DEMANDE DE PERMIS DE CONSTRUIRE POUR UNE MAISON INDIVIDUELLE ET/OU SES ANNEXES

CONSTRUCTION D'UNE MAISON D'HABITATION INDIVIDUELLE

CONTROLE DES DISPOSITIFS D'ASSAINISSEMENT NON COLLECTIF AVIS SUR LA CONCEPTION DU PROJET

Commune de : SAINT MARTIN DE COUX **N° Dossier :** 21-366-005

DOCUMENT GRAPHIQUE

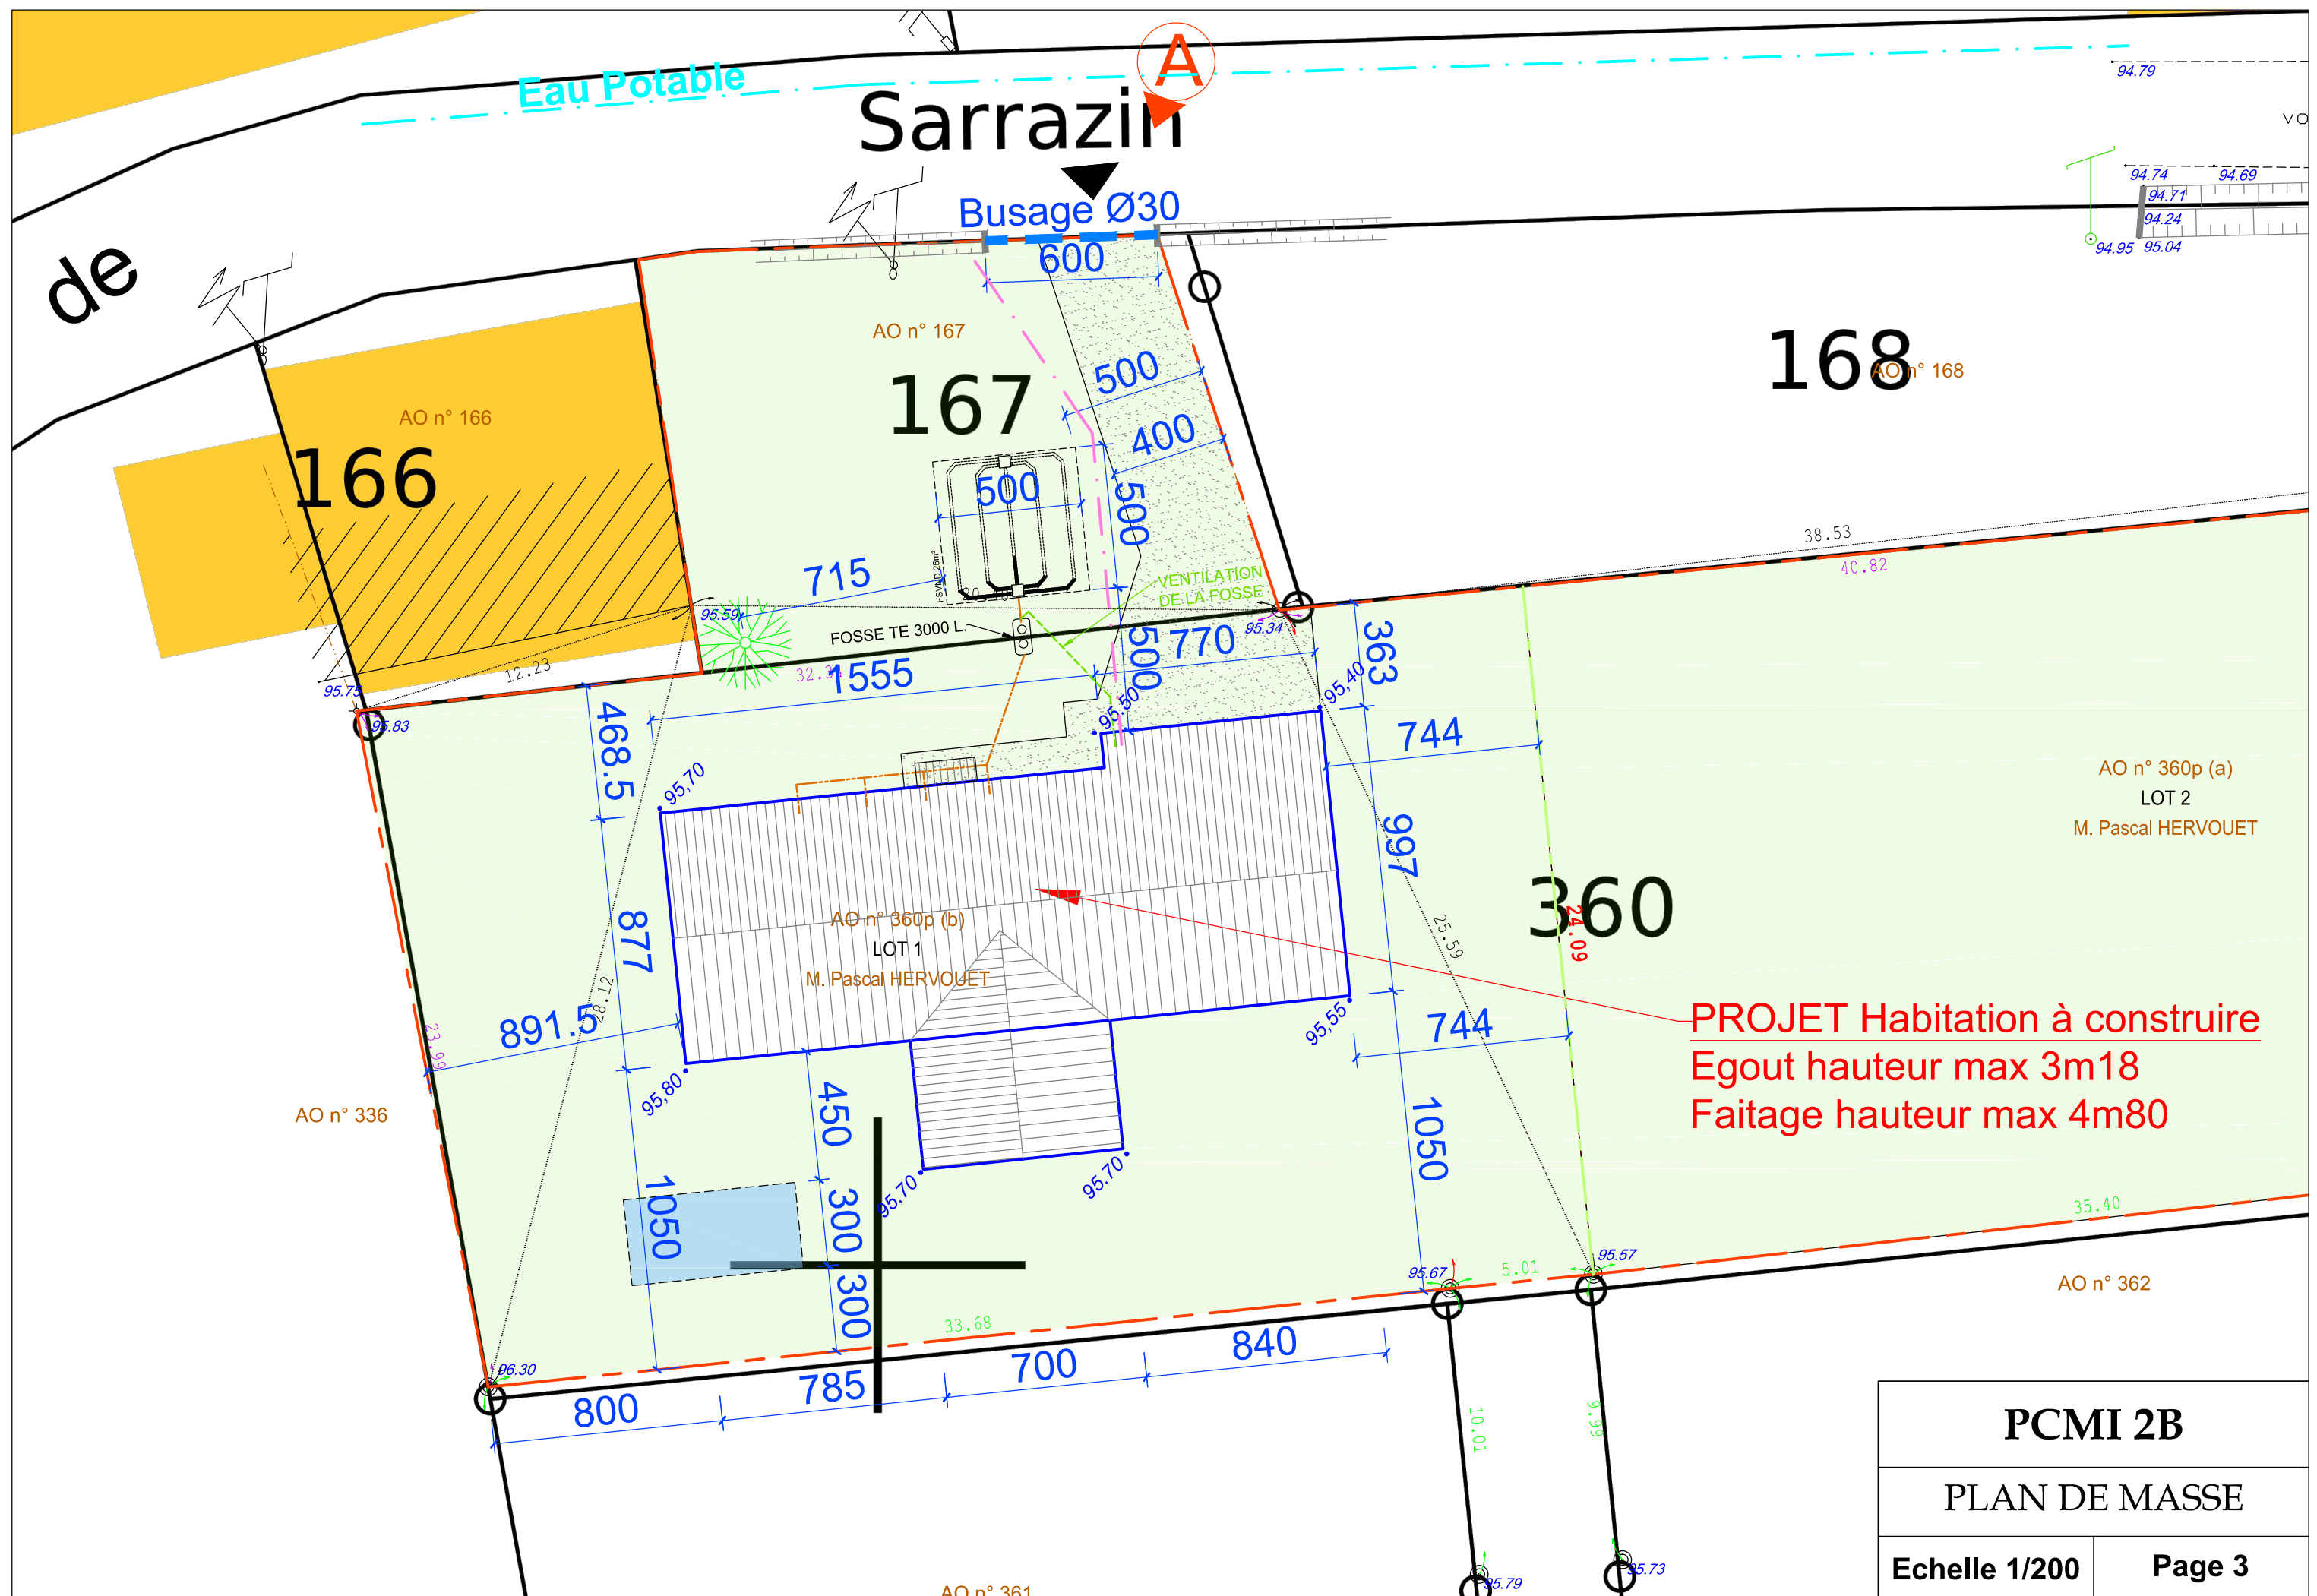
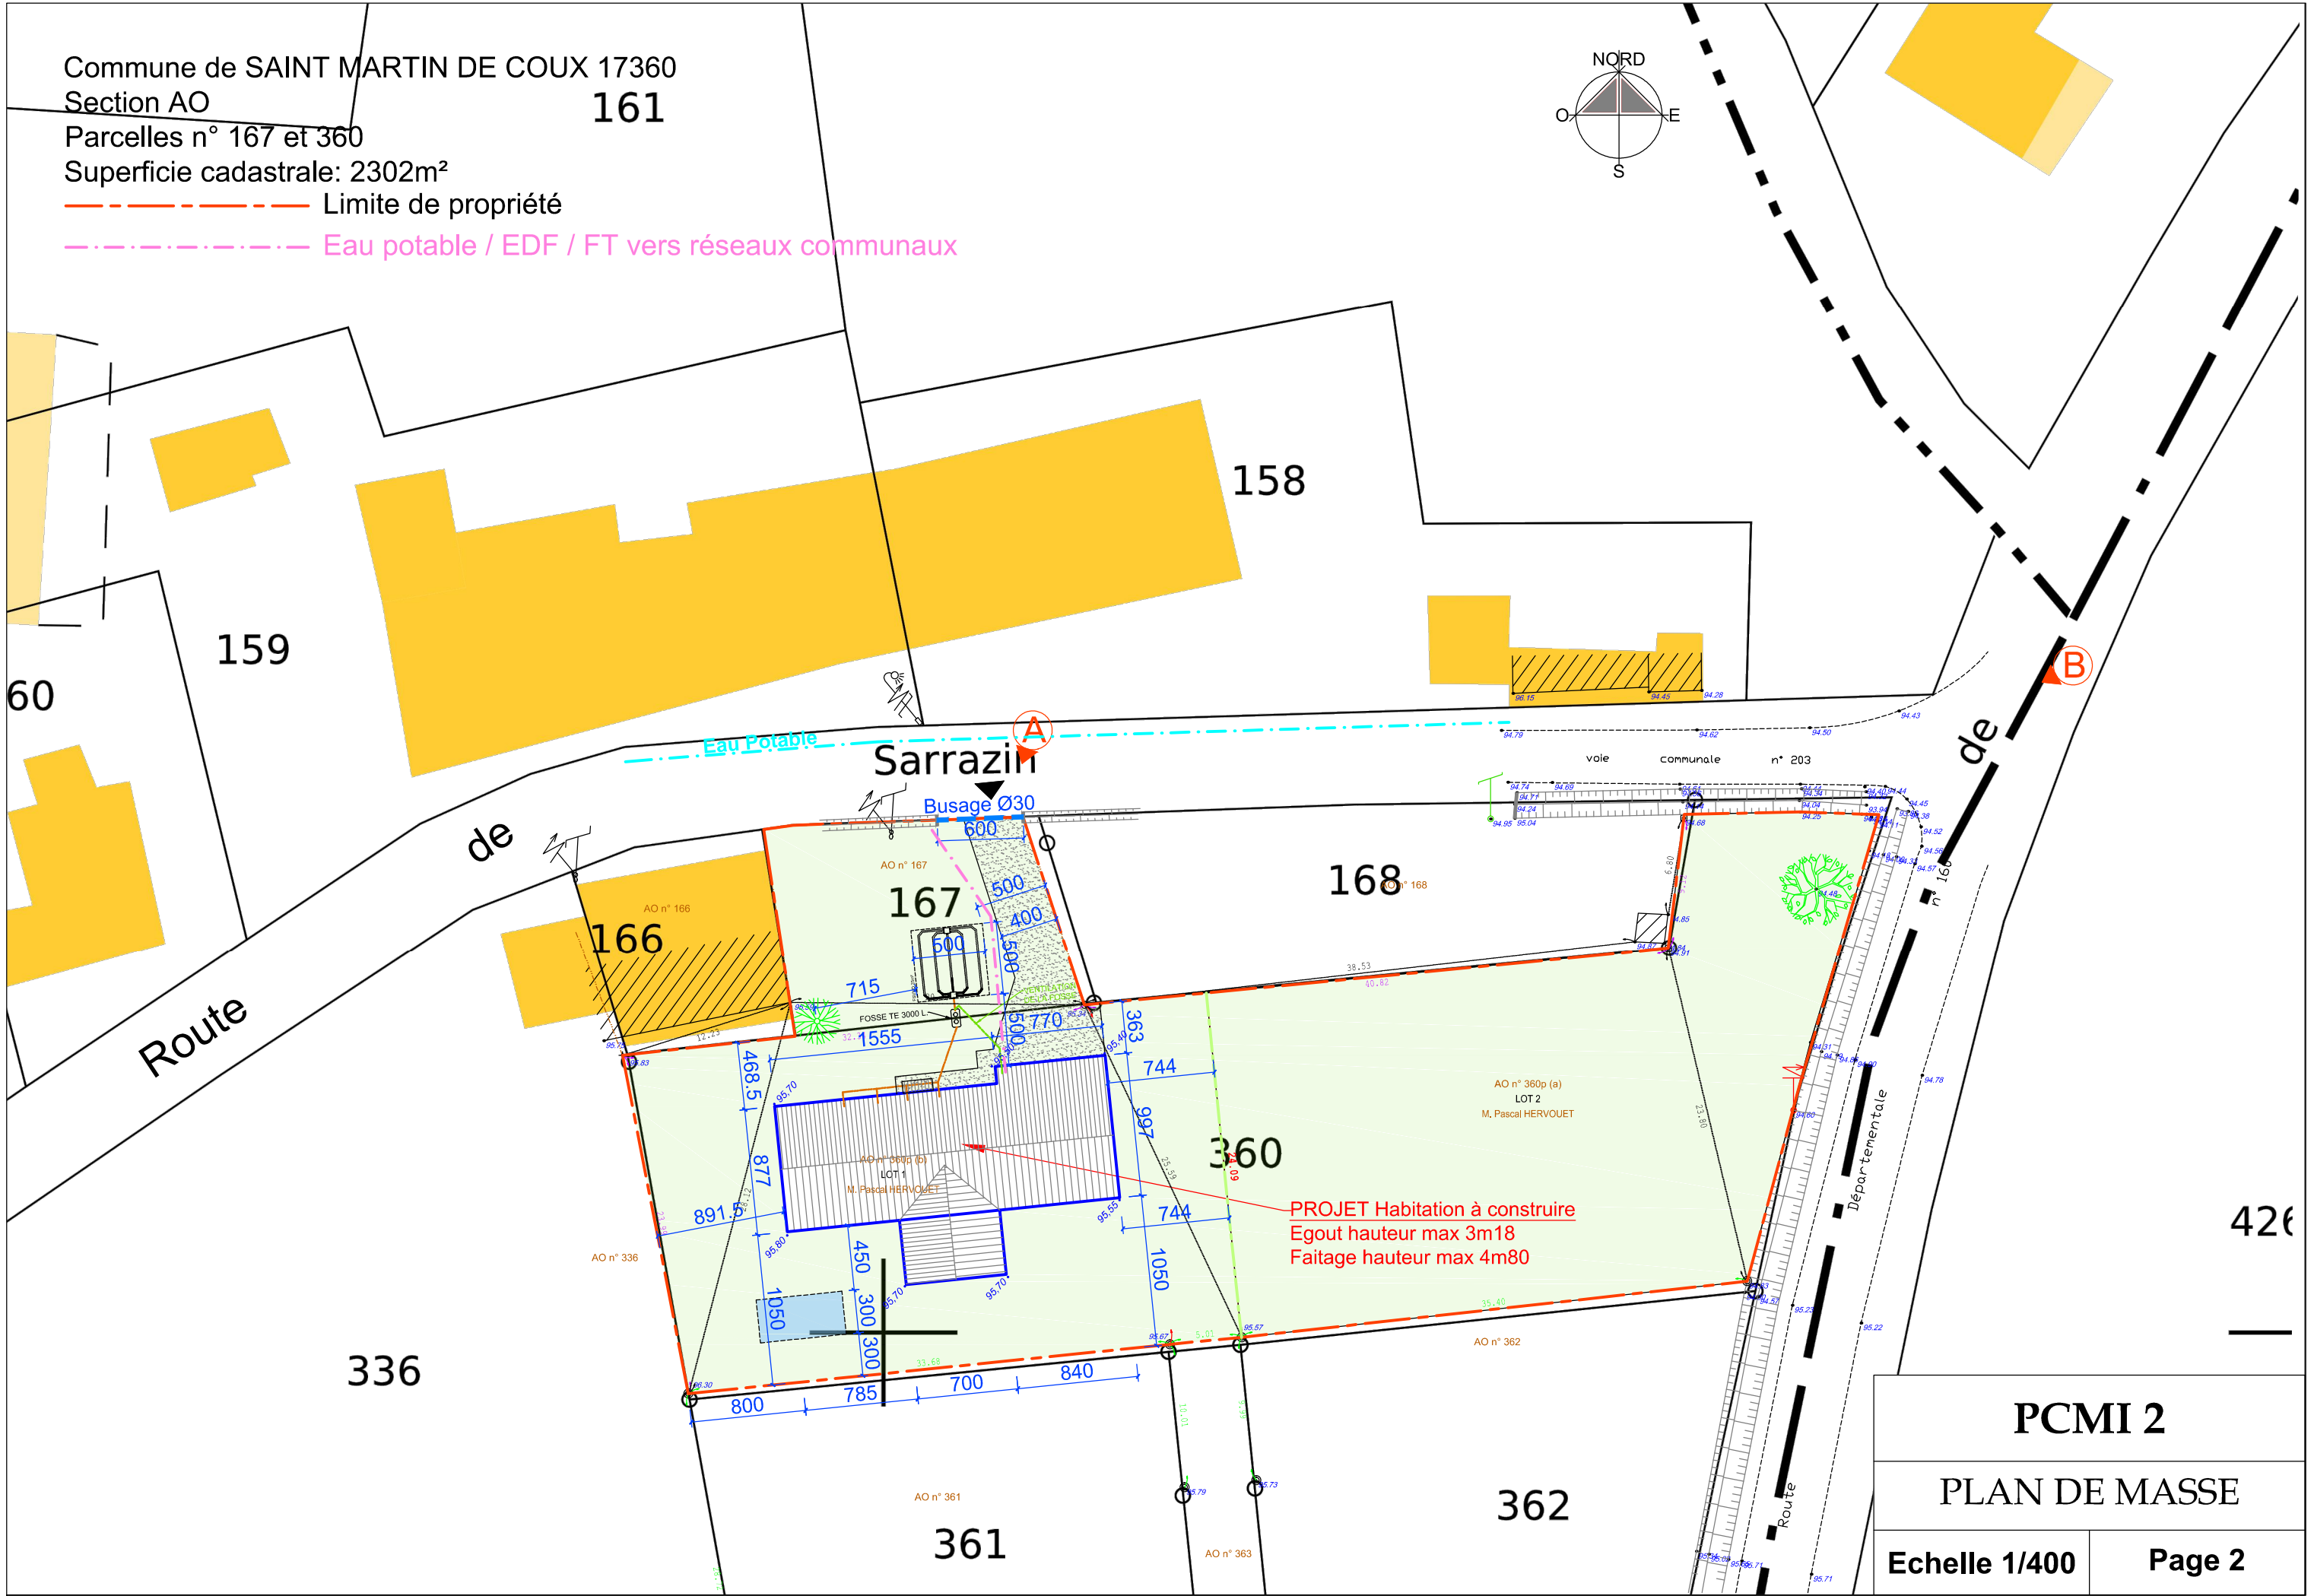
Le propriétaire n’ayant pas réalisé une étude de définition de l’assainissement individuel ni de sondage à la pelle mécanique, l’adéquation de la technique d’assainissement avec la nature du sol en place reste à confirmer.

- Installer deux coudes à 45° au lieu d’un coude à 90° lors de la conception du dispositif d’assainissement y compris la canalisation de ventilation de la fosse toutes eaux.

- Il convient de mettre en eau la fosse toutes eaux lors de son installation.
- La profondeur de la fouille du filtre à sable non drainé ne devra pas excéder 1,60 m par rapport au terrain naturel.

- Préférer pour l’épandage le gravier de type 'diorite' ou 'silice' et non calcaire.
- Le sable utilisé pour le filtre doit être strictement siliceux et surtout non coquillé.

- Le regard de répartition aura autant de sorties distinctes de façon à ce que chaque tuyau d’épandage soit indépendant.
- Le dispositif d’épandage sera réalisé de façon à maintenir une pente d’écoulement des effluents de 1 % maximum.

- Le dispositif d’épandage sera recouvert d’un géotextile perméable.
- L’épaisseur de recouvrement du géotextile par la terre végétale ne dépassera pas les 0,20 m.

- Afin d’éviter une saturation du filtre à sable en période pluvieuse, il est préférable d’implanter les ouvrages destinés à l’infiltration des eaux pluviales en aval de l’épandage ou de les éloigner de ce dernier.

- 5 mètres minimum par rapport à l’habitation,
- 3 mètres minimum par rapport aux limites de propriété,
- Aucune circulation, aucun stationnement n’est autorisé sur le dispositif d’épandage.

OBLIGATOIRE : Ventilation de la fosse munie à son extrémité d’un extracteur de gaz placé largement au-dessus du toit (40 cm conseillés).
